verkheiti.: **Völuskarð 8, Hafnarfirði einbýlishús**

verkhliuti.: **grunnmynd; götuhæð áður samþykkt hús, breytingar**

dags. breytinga.:
 br. (a).: 06.07. '22: sjá breytingar í skýringum
 br. (b).:
 br. (c).:
 br. (d).:

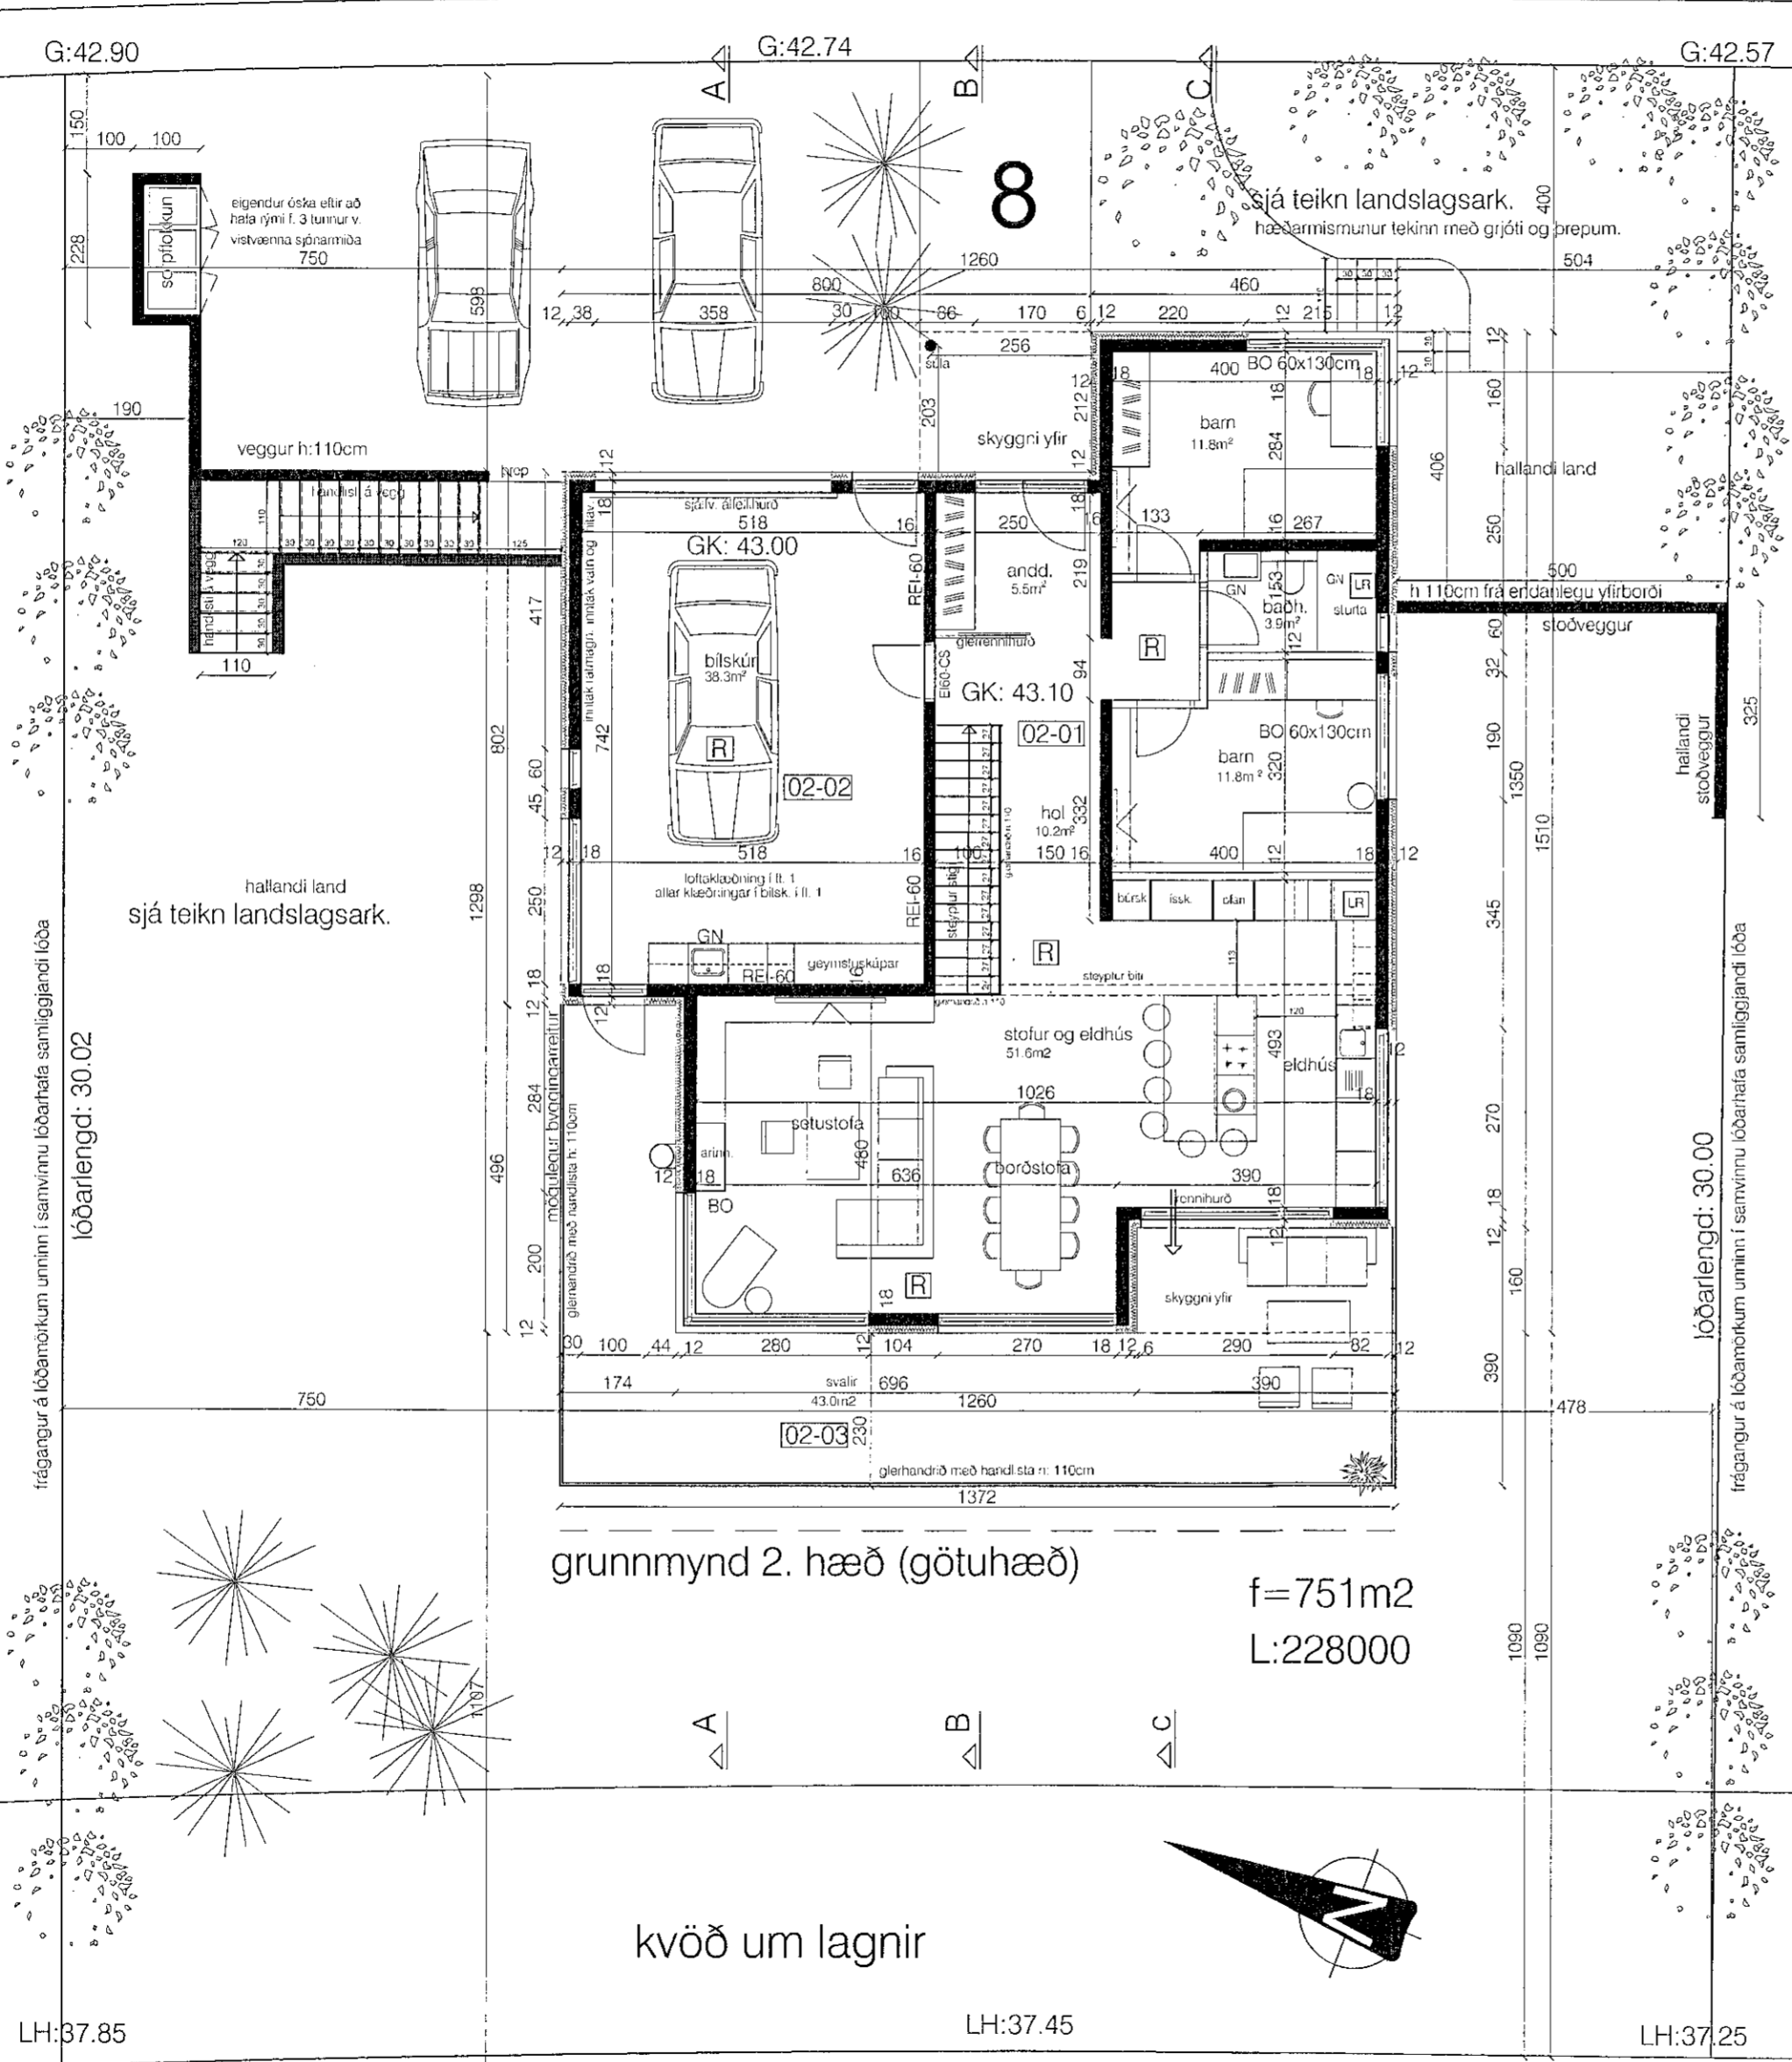
skýringar.:
 áður samþykkt hús, nú ný umsókn og nýir eigendur:
 óskir þeirra um eftirfarandi breytingar húss:
 1: þakefni eru ásoðin pappalög, ekki ál.
 2: utanhússklæðning er öll ál, ekki tvískipt milli hæða
 3: útistigi norðan megin beinn og í vinkel, ekki í 45°
 4: útistiga á gaffli frá svölum sunnanmegin sleppt
 5: rennihurð sett frá hjónaherb á neðri hæð
 6: opnanlegt fag sett f. ofan hurð sett frá baðherbergi
 7: stoðveggur sunnanmegin settur í lóðamörk, sjá
 fyrir liggur samþykki eigenda nr. 10 fyrir stoðvegg
 í lóðamörkum, verður unnið í samvinnu lóðarhafa.
